Vorlage Nr.: 2-BV/415/2023  
Status: öffentlich  
Geschäftsbereich: Bauverwaltung  
Datum: 15.12.2023  
Verfasser: Meinhardt Felix

**Antrag auf Errichtung eines Ersatzbaus einer Innenhofüberdachung an einem bestehenden Reihen-Bungalow in der Weidachstraße 35, Fl.Nr. 1017/18**

# Grundrisse, Schnitte

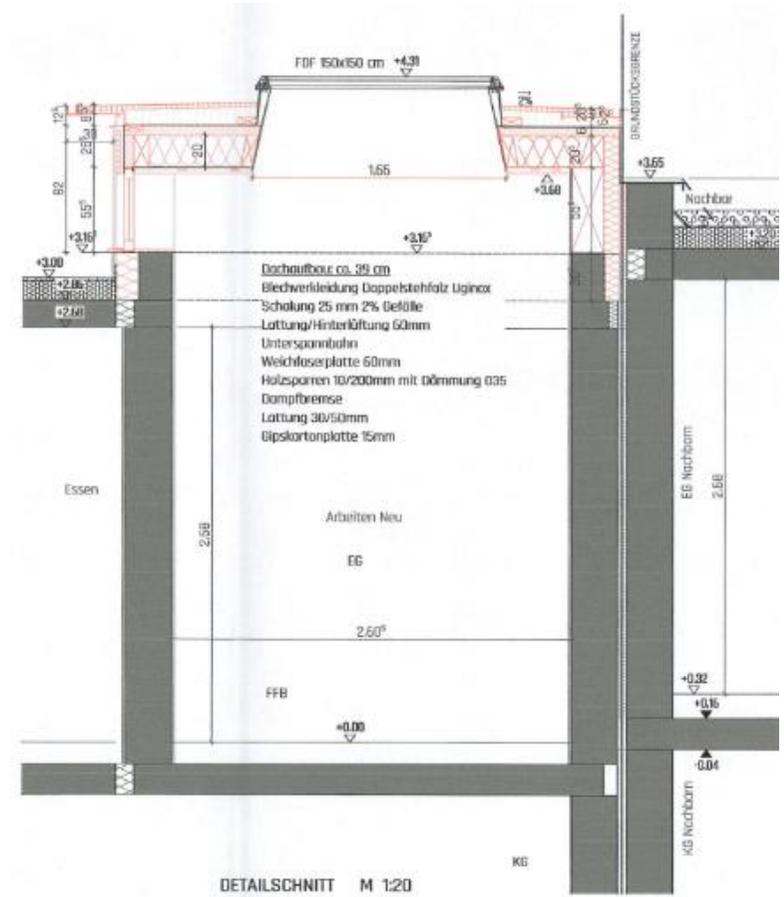
Aus Sicht der Verwaltung fügt sich der Dachaufbau nicht in die Umgebungsbebauung ein. Der Dachaufbau sticht aufgrund seiner Gesamthöhe und der Überschreitung der Attikahöhe des nördlichen Nachbarn aus der ansonsten eher einheitlich gestalteten Dachlandschaft heraus. Die Höhen werden bisher nur durch eher kleinere Dachaufbauten wie bspw. Kamine überschritten. Der hier beantragte Aufbau hat eine deutlich größere Fläche. Einer Schließung des Innenhofs würde aus Verwaltungssicht nichts entgegenstehen, jedoch nur innerhalb der Höhengrenzen der umliegenden Bebauung.

Die Verwaltung weist zudem daraufhin, dass die Abstände für Dachaufbauten gem. Art. 30 BayBO zum nördlichen Nachbarn nicht eingehalten werden können. Dieser hat dem Bauantrag zwar zugestimmt, jedoch wurde keine Abweichung zu den Abstandsflächen beantragt. Einer Abweichung sollte jedoch schon wegen der eingebauten Fenster aus Verwaltungssicht nicht zugestimmt werden. Die Entscheidung obliegt jedoch dem Landratsamt.
